č.j.: RSD-181716/2022-2

Vyjádření ke stavbě: „Řešení nástupišť zastávek a míst pro přecházení přes I/13 v Kamenické Nové Vísce přes II/263 v ul. Bezručova – SO 01: Nástupiště autobusových zastávek a místo pro přecházení na Kamenické Nové Vísce“ - silnice I/13

Výřez z koordinační situace z PD:

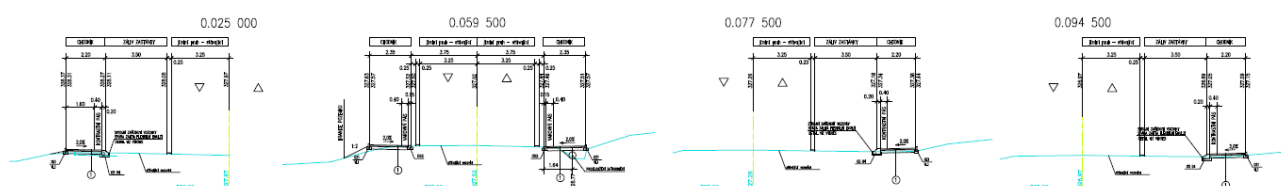
- **nesouhlasíme s provedením VZD V7b – požadujeme odstranit v PD,**
- **požadujeme zaslat stanovisko příslušného dopravního inspektorátu Policie ČR – požadujeme zaslat,**
- **požadujeme upravit příčný sklon chodníků na opačnou stranu, nikoliv na komunikaci – požadujeme zaslat u pravený výkres,**
- **v místě napojení prodloužení zatrubnění, vzhledem k zalomení, požadujeme osadit kanalizační šachtou pro čištění zatrubnění v chodníku – viz zakres modře:**
